Infoveranstaltung/Mitwirkungsanlass vom 31. August 2026, 19.00 Uhr MZH Aetigkofen

Thema Wasserbau- und Strassenbauprojekt / Hochwasserschutz und Revitalisierung Mülibach Küttigkofen

Bestehender unterirdischer Kanal

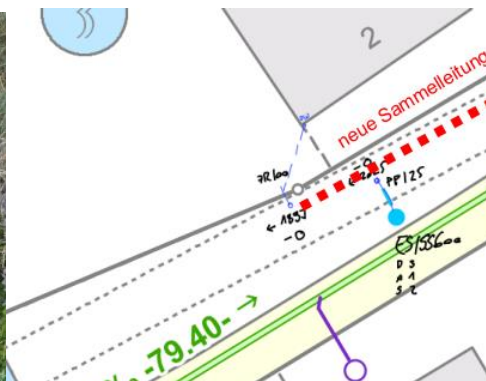
N. Jacusso: Alter Tunnel/Dieser weist viele Leitungen auf, was ihm Sorgen bereitet. Besteht nicht doch eine Möglichkeit, ihn weiterhin zu erhalten und als Reserve zu nutzen? Die Leitungen sind bekannt und im Projekt berücksichtigt. Der momentane Zustand ist noch gut, aber bald würde eine teure Sanierung anfallen. Dazu müsste die sanierte Strasse wieder geöffnet werden. Die vorliegende Lösung reicht aus, der Tunnel wird nicht mehr benötigt. Das vorliegende Projekt ist für ein 100-jähriges Ereignis plus Reserve ausgerichtet.

M. Eggenberger: Wird der Tunnel mit Beton gefüllt? Nein, er wird mit Kies und Sand gefüllt, die Decke wird entfernt, wodurch eine Sanierung von oben möglich wäre.

Den Kanal braucht es nicht mehr, auch nicht als Reserve. Er ist relativ lang und müsste unterhalten werden. Deshalb wird er gefüllt und so befestigt, dass kein Unterhalt nötig wird. Der Kanton verlangt den stellenweisen Rückbau, gerade im Bereich der Kantonsstrasse. Die bestehenden Entwässerungsleitungen werden gefasst und in den neuen Bach geleitet.

Badebereich

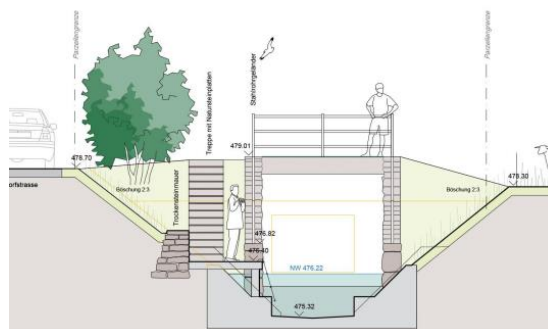
S. Hirter: Hinterer Badebereich/Das Projekt generell findet sie gut, einfach der hintere Badebereich erscheint ihr überdimensioniert. Dieser Platz wird schon heute wenig genutzt, weil das Wasser kalt ist. Niemand trägt sein Picknick dorthin. Reicht nicht der Badebereich beim Dorfplatz aus?

S. Schluep: Unterstützt dieses Votum. Es reicht, wenn die Fischer gefahrlos ans Wasser gelangen. Dazu genügt eine einfache Treppe.

Weniger ist mehr: Neuer Kanal mit breiterem Durchlass, danach erfolgt eine Offenlegung und der Bach mündet in das bestehende Becken mit Badebereich. Der Zugang erfolgt via eine neue Treppe. Entweder parallel zum Bachlauf oder wie heute schon steil runter im Bord. Geplant ist eine Natursteinmauer, beim Kanal entsteht eine Absturzsicherung.
